Messa in sicurezza definitiva e di restauro delle
facciate della **GALLERIA DELLA VITTORIA** fronte
occidentale - fronte orientale e adiacente muro di
sostegno della **via Cesario Console** in Napoli
CIG: 842864845D; CUP: B69D17019410006

V1_PERIZIA DI VARIANTE

Titolo
RELAZIONE TECNICA

Figura 3 - Imperneazioni sulle colonnine in travertino

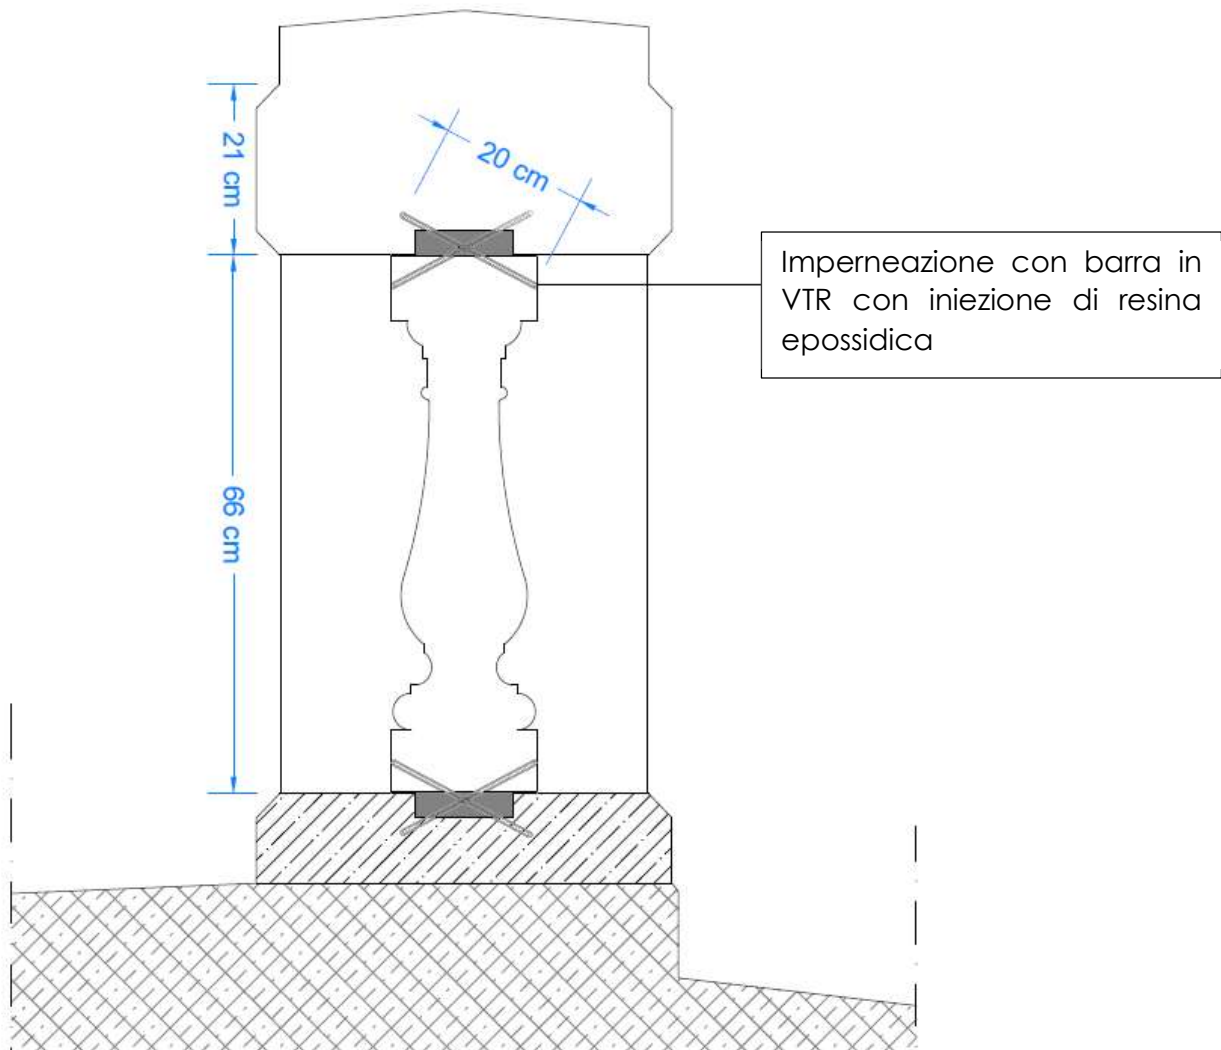
In corso di opera è emerso che l'attività prevista al punto a) risultava essere "traumatica" per l'intera balaustra compromettendo gli ancoraggi e le sigillature tra i vari elementi che costituiscono le singole campate (cimasa, colonnine, appoggi laterali, etc..). Dopo un'attenta analisi e una mappatura eseguita per le singole colonnine in travertino si è giunti alla conclusione che l'intervento più idoneo alla messa in sicurezza delle stesse sia quello di eseguire le seguenti lavorazioni (vedi Figura 3):

- 2 Imperneazioni mediante perforazioni ad angolazione prefissata e inserimento di barre in vtr con iniezione di resina epossidica per l'ancoraggio della base della colonnina al basamento lapideo;

- 2 Imperneazioni mediante perforazioni ad angolazione prefissata e inserimento di barre in vtr con iniezione di resina epossidica per l'ancoraggio della parte superiore della colonnina alla cimasa;
- Successiva stuccatura dei fori.

Le suddette lavorazioni sono previste per n°90 colonnine oltre ad una quantità di colonnine da sostituire stabilita in n°20, in aggiunta a quelle già previste.
